TECHNICAL BULLETIN 013

21/04/2006

RENAULT 1.5 DCI / AKSESUAR TAHRIKİ / KURULUM BİLGİLERİ

ŞEKIL 1

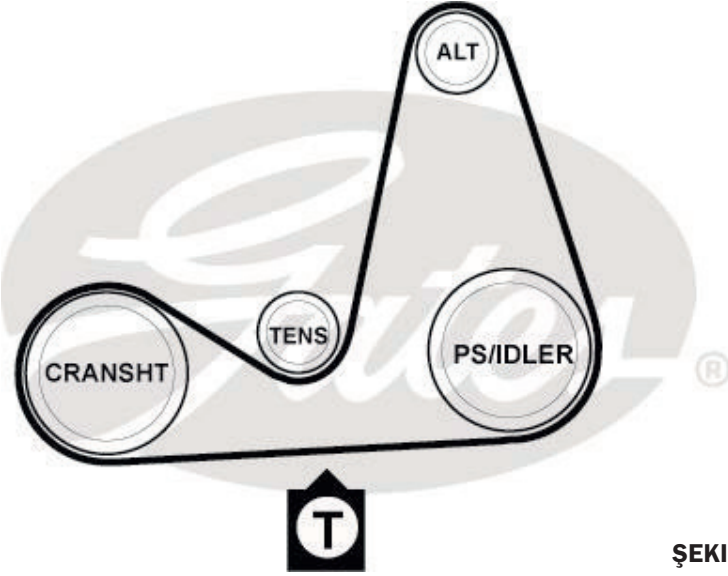
8. Kayış gerdirin: Kayış, orijinal tahrik ayarından daha yüksek bir gerginlik düzeyine gerdirilmelidir (Mot. 1638 takımıyla, orijinal ekipman ref. 0000163800). Krank mili (CRANSHT) ve hidrolik direksiyon pompası (veya hidrolik direksiyonu olmayan araçlar için avara) arasındaki alt açıklıkta gerginliği ölçün (Şekil 1).
9. STT-1 ile kayış gerginliğini ölçerken, "8", "180" (fili 180 mm açıklık) tuşlayın. Krikit® ile ölçerken, gerginliğin 70 Kg olması gerekir.
10. Şimdi her iki cıvatayı da sıkın (36 Nm).
11. Motoru 2 tur saat yönünde döndürün.
12. Gerginliği kontrol edin ve gerekirse ayarlayın.
13. Çıkarılan tüm parçaları geri takın.
